OGGETTO: LIGHTSOURCE RENEWABLE ENERGY ITALIA SPV 8 srl – [ID: 9282] Procedura di Valutazione di Impatto Ambientale ai sensi dell'art.23 del D.Lgs 152/2006 relativa al progetto Impianto fotovoltaico a terra (agrivoltaico) denominato "Bellini" collegato alla RTN di potenza nominale (dc) 38,339 MWp con annesso sistema di accumulo di energia a batterie di potenza 7,8 MW nel comune di Alfonsine (RA). Progetto PNIEC.

CONTRIBUTO/OSSERVAZIONI.

Conformità della LINEA DI CONNESSIONE alle vigenti norme in materia di Polizia Idraulica

Figura 1

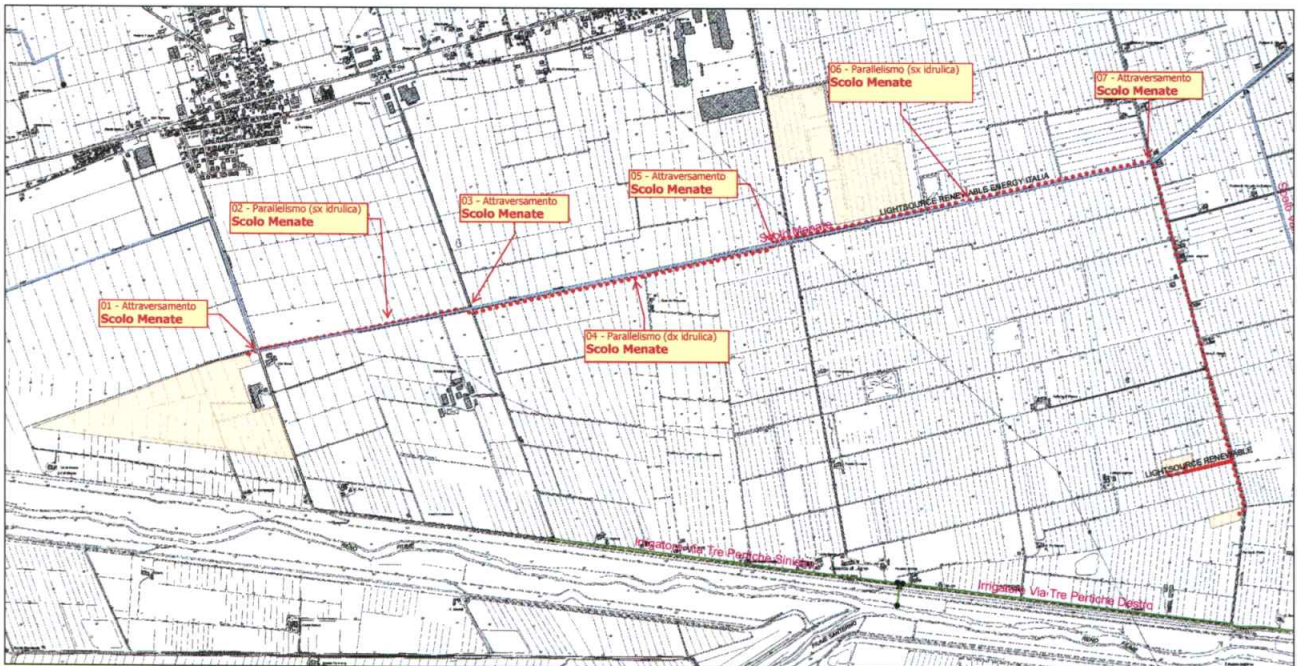
Dall'esame della documentazione inoltrata, si è potuto constatare che la linea di connessione prevista per il collegamento dell'impianto fotovoltaico in esame alla Sottostazione Elettrica in progetto sarà realizzata mediante la posa di un cavidotto interrato della lunghezza complessiva di circa **5,7 Km**. Lungo tale percorso, detta linea andrà ad interferire in più punti con la linea idraulica consorziale denominata **Scolo Menate**, come di seguito riportato.

- 01 - Attraversamento Scolo MENATE
- 02 – Parallelismo (sx idraulica) Scolo MENATE
- 03 – Attraversamento Scolo MENATE
- 04 – Parallelismo (dx idraulica) Scolo MENATE
- 05 – Attraversamento Scolo MENATE
- 06 – Parallelismo (sx idraulica) Scolo MENATE
- 07 – Attraversamento Scolo MENATE

Si precisa che gli **ATTRAVERSAMENTI** dei canali:

- se previsti in **subalveo**, dovranno rispettare una profondità minima di **5,00** m tra la sommità del cavidotto e la quota di fondo di progetto delle linee demaniali. Detta profondità potrà essere ridotta fino a metri **2,00** solo nel caso in cui la Ditta si impegni a rivestire le sponde e l'alveo del canale per uno sviluppo lineare di almeno metri 5,00 o nel caso in cui il tratto di canale interessato dall'attraversamento risulti già tombinato o rivestito.

Nel caso di attraversamenti di canalizzazioni demaniali in corrispondenza di ponti e/o tombinamenti di cui non si conoscono né la tipologia né le dimensioni dell'opera di fondazione, si prescrive, in via precauzionale, il mantenimento di una profondità minima non inferiore a metri **3,00** da riferire alla quota di scorrimento del manufatto;

- se si programma di operare sulla canalizzazione consorziale con scavi a cielo aperto, dovranno essere previste, già in fase di richiesta di concessione, tutte le opere provvisorie necessarie a garantire il corretto deflusso delle acque durante la fase di cantiere;
- se previsti **interrati** con sovrappasso in corrispondenza di tombinamenti, dovrà essere mantenuta una distanza tra il cavidotto e l'estradosso della canna di almeno 20 cm;

Per i **PARALLELISMI INTERRATI** posizionati nella fascia di 10 m dal confine del canale, dovrà essere mantenuta la seguente distanza:

- **4,00** m dal ciglio, per i canali in trincea;
- **4,00** m dal piede esterno arginale, per i canali arginati;
- **0,00 <=> 4,00** m dal ciglio virtuale, per i canali tombinati;

Figura 2 (Impianto "Campeggia")

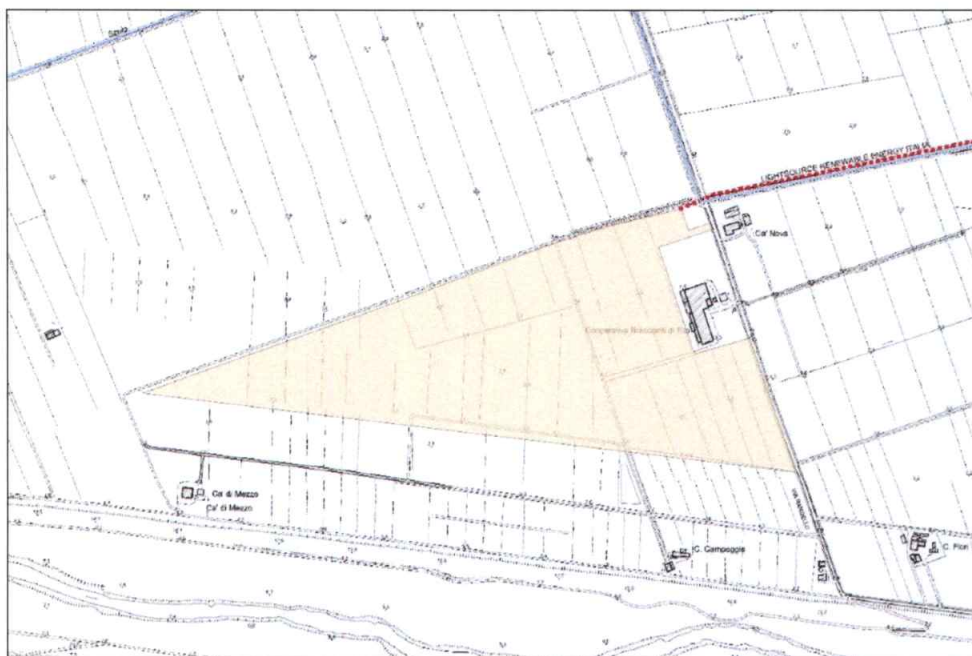
- ✓ non confina con strutture idrauliche demaniali in gestione al Consorzio.
